スリーエム ジャパン株式会社  
通信・電力ソリューション事業部スリーエム ジャパン (旧社名:住友スリーエム) 製「6.6kVハイ-Kターム」の変形について

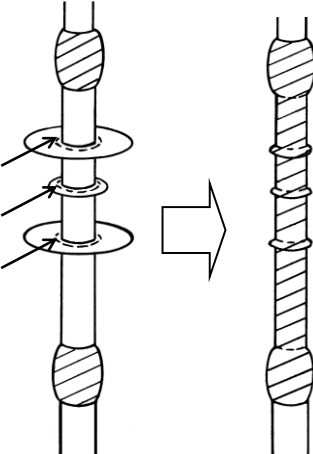
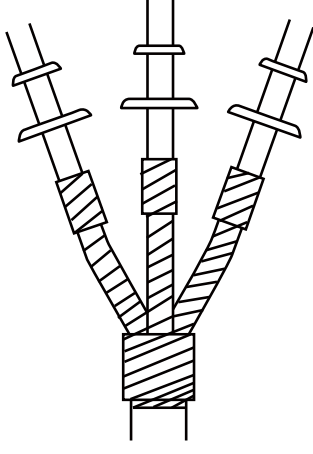
弊社の高圧端末処理材料におきまして、10年以上経過した屋内使用されている一部の端末笠部および三又管に変形が生じる事象が確認されました。 [変形の例: 写真参照]

この変形はゴムの軟化で、本体機能への影響はありません。また、この製品本体は、屋外用と兼用になっているので笠がありますが、屋内用途としては笠がなくても性能は問題ありません。

笠部変形の原因は、屋内の高圧受電設備内に発生するオゾンと周囲温度が高温となる環境下で、まれに発生するゴム成形品の表面酸化劣化です。本端末の電界緩和機能は、本体内部高誘電率チューブにより行われておりますので、この変形による本体機能への影響はありません。

補修が必要な場合には「補修方法」に従った補修をお勧めします。補修により形状は変わりますが、お客さまが使用されている環境における性能を維持できます。 [補修方法: 図参照]
